长子县城西片区控制性详细规划 CX01-B1B3-31 地块  
控制性详细规划调整公示

原控规地块图则：

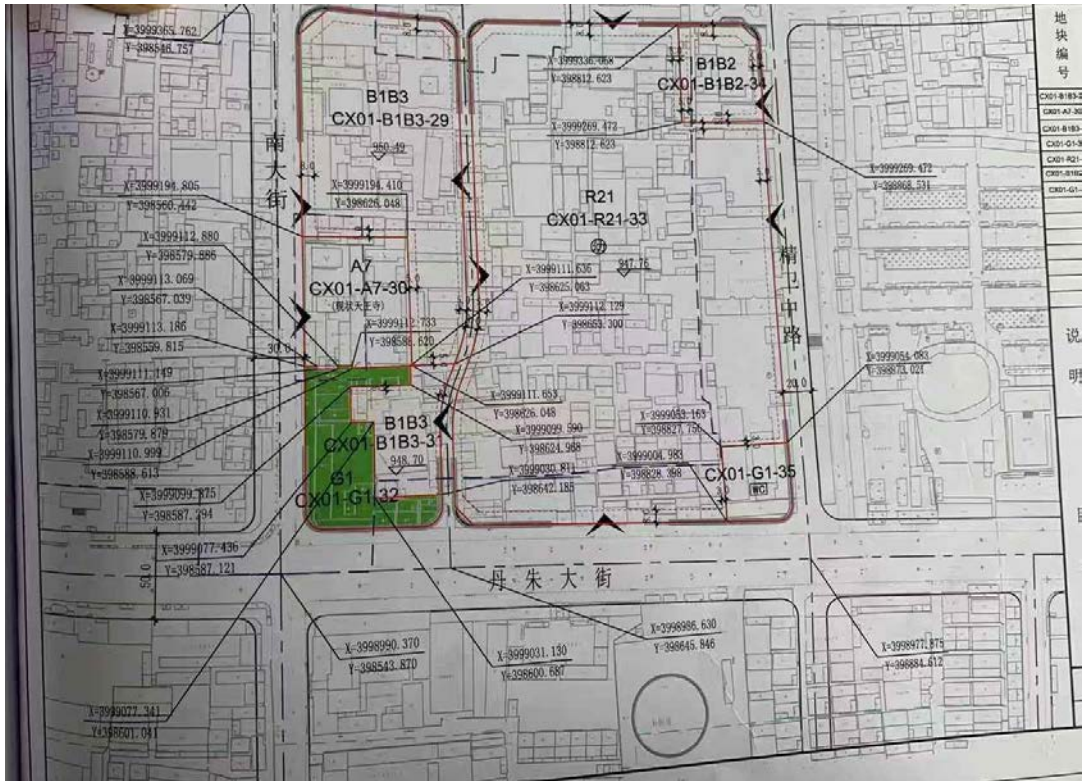
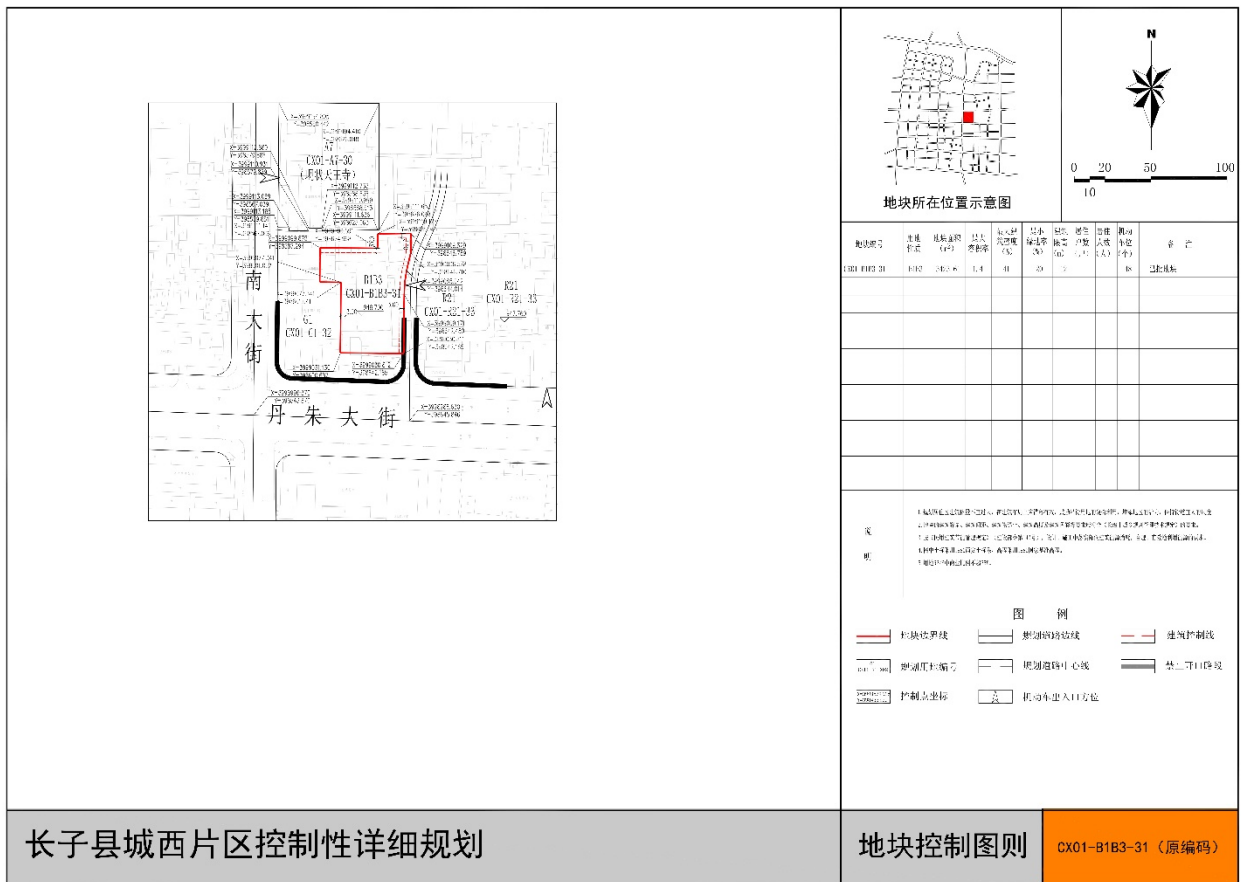
重新校核 CX01-B1B3-31 地块用地界线，依据《城市居住区规划设计标准》(GB50180-2018)，对该地块的用地红线进行调整，其用地性质、容积率、建筑限高、建筑密度和绿化率等指标不变。

调整后，CX01-B1B3-31 地块的规划用地面积减少 105.67 m<sup>2</sup>。

用地编号	用地性质	用地面积 (m <sup>2</sup> )	容积率	绿地率 (%)	建筑密度 (%)	建筑高度 (m)	居住户数 (户)	居住人口 (人)	机动车位 (个)
调整后	CX01-B1B3-31	B1B3	3423.61	1.4	20	41	12	-	-	48
	备注：已批地块。

调整后地块图则：
